RZUT PIĘTRA- RYS. ZAMIENNY

Nazwa obiektu: Projekt zmian. Rozbudowa, przebudowa, nadbudowa oraz zmiana sposobu użytkowania istniejącego budynku Elpotermu sp. z o.o. na budynek Środowiskowego Domu Samopomocy wraz z budową zjazdu z łącznika ulicy Kościuszki i Madalińskiego oraz przebudową sieci.				
Inwestor: Miasto i Gmina Potaniec ul. Ruszczańska 27 28-230 Potaniec		Adres obiektu: 28-230 Potaniec ul. Kościuszki 37 dz. nr ew. 6485/6		
Przedmiot: Przekrój B-B			Skala: 1:50	Nr rys. 13
Projektanci:	Nazwisko:	Nr upr.:	Uprawnienia:	Podpis:
Architektura projektowała:	Danuta Kozłowska-Kalbarczyk	22/66	architektoniczne	
Architektura sprawdził:	Jarosław Kawiński	SW-1/2003	architektoniczne	
Konstrukcja projektowała:	Jadwiga Janeczek	KL-1/99	konstrukcyjne	
Konstrukcja sprawdził:	Marek Szczerba	SWK/BO/0037/12	konstrukcyjne	
Projekt opracował:	Dariusz Celuch			
Data: 05.2016				Strona:

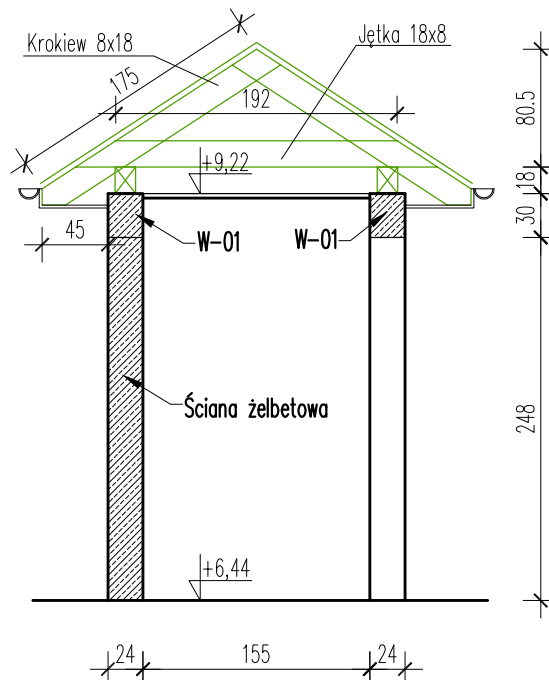
PD	STROP NAD PODDASZEM
20 cm	Wetna min.
	Paroizolacja
6 cm	Ruszt stalowy dwupoziomowy
3 cm	Płyta GKF
